# UMWELTVERTRÄGLICHKEITSPRÜFUNG

ÖBB-Strecke 117 – Stadlau – Staatsgrenze n. Marchegg  
3. Änderungsverfahren

## ERGÄNZUNG ZUM UMWELTVERTRÄGLICHKEITGUTACHTEN

Wien, am 27.05.2022

Abbildung Verortung der Maststandorte entlang der ÖBB Bahnstrecke 117

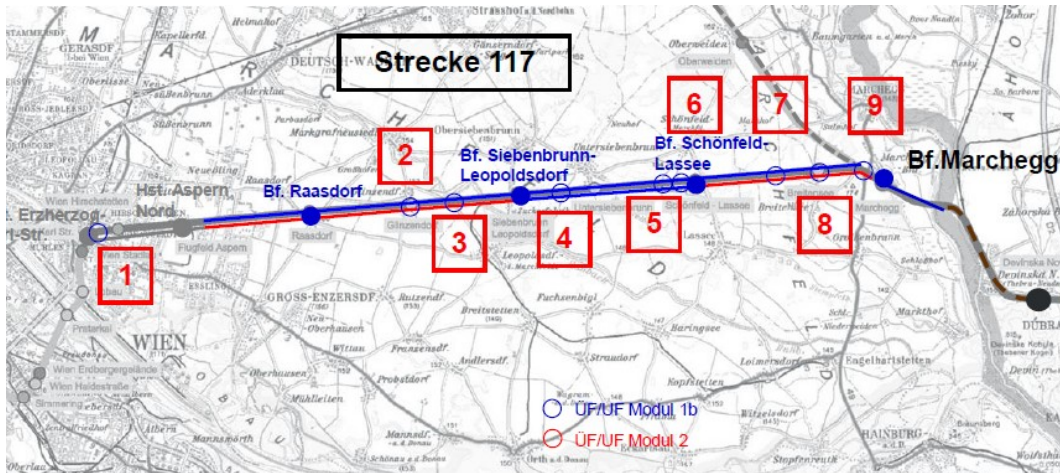
Aus der Sicht des Fachgebietes Raumplanung, Orts-/Landschaftsbild ergeben sich durch den Neubau von Funkmasten (Höhe ca. 32 Meter) inkl. Schalthäusern an insgesamt sieben Standorten auf Grundstücken der ÖBB geringfügige Veränderungen gegenüber der bereits genehmigten UVE. Die geringfügigen Veränderungen beziehen sich auf das Orts-/Landschaftsbild und treten vor allem im Nahbereich der Bahnanlage durch die Funkmaste auf. Diese geringfügigen Veränderungen können aus fachlicher Sicht als „neutral“ bzw. „gleichwertig“ angesehen werden, da die Errichtung der Funkmaste für den Betrieb und die Sicherheit der Bahn notwendig sind. Derartige technischen Infrastrukturmaßnahmen (wie Strommasten, Funkmasten, etc.) sind an einer Bahnlinie üblich. Das Landschaftsbild entlang von Bahnanlagen wird vom Beobachter daher auch im Zusammenspiel mit diversen Hochbauten (z.B. Oberleitungen, Funkmasten, Strommasten, etc.) als Einheit wahrgenommen. Aus diesem Grund kann durch die Errichtung der Funkmaste keine maßgebliche Veränderung des Landschaftsbildes abgeleitet werden. Ein weiträumiger Einfluss auf das Landschaftsbild kann zudem durch die dezente Farbwahl und den geringen Durchmesser des Funkmastes aus fachlicher Sicht ausgeschlossen werden.

Abbildung Verortung des Standorts des Funkmastes bei km 32,461

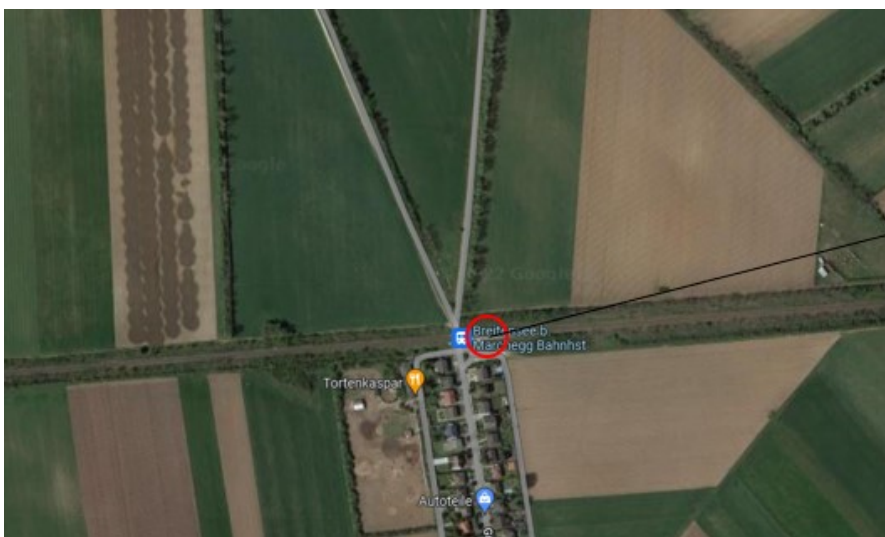
Gemäß den Änderungsunterlagen führt die geplante Änderung in erster Linie im Nahbereich des Funkmastes zu einer geringfügigen Veränderung des Erscheinungsbildes.

Mögliche Auswirkungen auf die Raumnutzung sowie Sachgüter sind nicht feststellbar. Durch die geplante Änderung kommt es zu keiner Trennung von Wegverbindungen. Weiters wird das Projekt auf ÖBB-Eigengrund umgesetzt. Es erfolgt dadurch keine zusätzliche Fremdgrundinanspruchnahme.

Aus Sicht des Sachverständigen kann festgestellt werden, dass es durch die geplante Projektänderung zu einer geringfügigen Veränderung gegenüber dem Einreichprojekt kommt. Die geringfügige Veränderung ist aus fachlicher Sicht vertretbar, da die Errichtung des Funkmastes als Begleitmaßnahme für den Betrieb und die Sicherheit der Bahn notwendig ist.

Abbildung Verortung der Ersatzaufforstungsfläche E45 und E46 (KG Breitenlee)

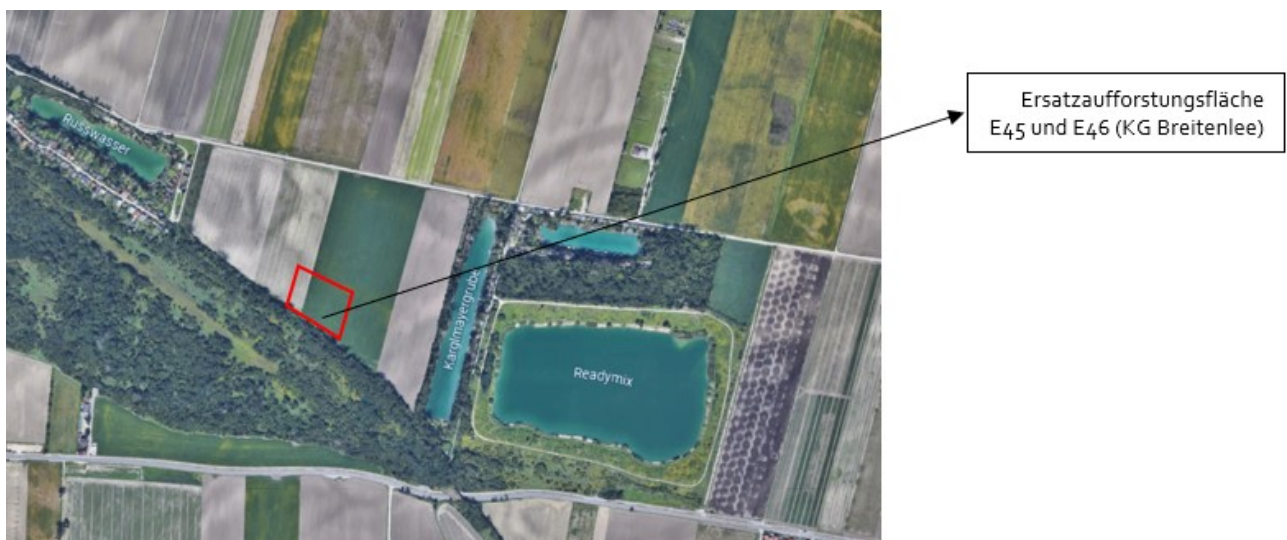
Das großflächige Grundstück, befindet sich im Landschaftsschutzgebiet Donaustadt, in der Zone C (Donaustadt Anlage-Detailplan 1-5, online unter: <https://www.ris.bka.gv.at/GeltendeFassung.wxe?Abfrage=LrW&Gesetzesnummer=20000484>, letzter Aufruf am 17.05.2022.

Den Vorgaben des Landschaftsschutzgebietes Donaustadt wird durch die geplanten Gehölzstrukturen entsprochen.

Zusammenfassend wird aus fachlicher Sicht festgestellt, dass es durch die geplante Projektänderung zu keiner maßgeblichen Veränderung gegenüber dem bereits genehmigten Projekt kommt, die Flächeninanspruchnahme bleibt nahezu ident.
